原子力損害賠償・廃炉等支援機構

福島第一 2 号機燃料取り出し工法(プラン)の選定に関する評価

・2 号機燃料取り出し工法の検討状況について 2019 年 10 月 31 日 東京電力

図-1 計画案の概要

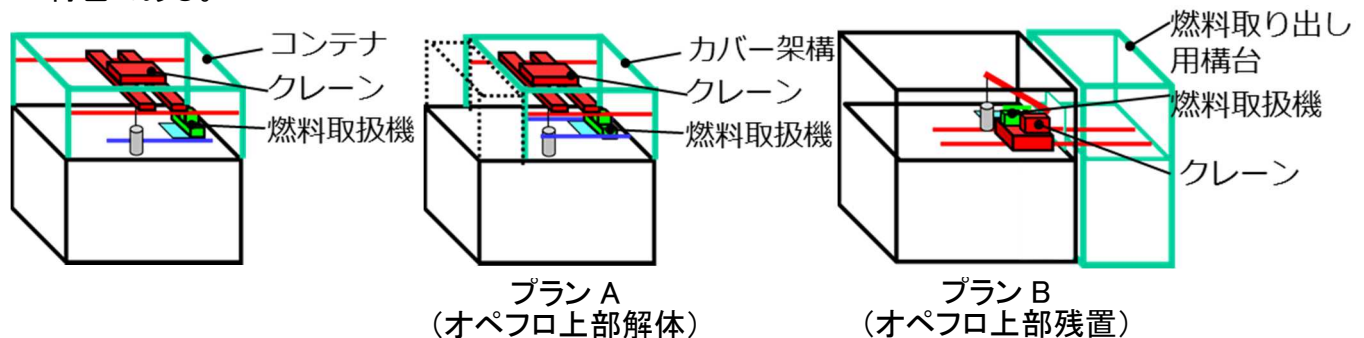
解体時のダスト飛散対策については、オペフロ上部をできるだけ解体しないプランBでは、影響が限定的であり、より信頼性の高いダスト飛散管理が可能である。プランAでは、ダスト発生量が多くなると考えられ、大規模な対策が必要になる。

プラン A では、オペフロ上部を全面解体するため、スカイシャイン対策を含む作業員被ばくへの配慮が必要になる。

プラン B では、オペフロ上部の解体範囲が限定的なので、燃料取り出し用構台の設置を考慮しても、リスク源となるプール燃料の搬出開始時期が早いと想定される。

プラン A には、従来の燃料取り出し方法が適用できるが、発電所構内初となる原子炉建屋オペフロ上部の大規模解体が必要であり、ダスト飛散対策を含めた工事方法に不確実性がある。プラン B では、新たにブーム型クレーンを適用した燃料取扱設備を計画している。燃料取扱設備に関しては、後述の留意すべき事項に示す取り組みを確実に行うことが重要である。

プラン B では、オペフロ上部の解体範囲が限定的だが、デブリ取り出し時にオペフロ上部を全面解体することを想定した場合、オペフロ上部解体による廃棄物量はプラン A と同等である。なお、プラン B では、燃料取り出し用構台を地盤面から構築するため、基礎（鉄筋コンクリート造）が必要であり、解体・撤去する場合には廃棄物となる。

工程に関しては、まだ詳細設計中であり、精査されていないことから、定量的な比較は難しい。定性的には、工事期間については、燃料取り出し用構台の設置に要する期間を考慮しても、オペフロ上部の解体が限定的なプラン B が優位、燃料取り出し作業期間については、輸送容器の容量が大きく、有人作業が可能なプラン A が優位である。工事期間、燃料取り出し作業期間の作業員数と費用についても、それぞれ、定性的には工程と同様な傾向と考える。

オペフロ上部を解体すると雨水流入によって滞留水が発生する。解体範囲が限定的なプラン B では雨水流入はほぼない。雨水対策に関しては、プラン B が優位である。

プラン A では、上部解体、カバー設置で西側、南側のヤードを占有し、他工事との調整が課題となる。プラン B では、主な工事ヤードが原子炉建屋南側になるため、他工事で西側ヤードを活用でき、プラン B が優位である。

以上の検討から、主に、安全性・迅速性の観点でプラン B を選択することが妥当と考える。

「②プール燃料取り出し特化案」を採用(判断1)し、オペフロ上部の解体をできるだけ行わない「プラン B」を選択(判断2)することが妥当と考える。
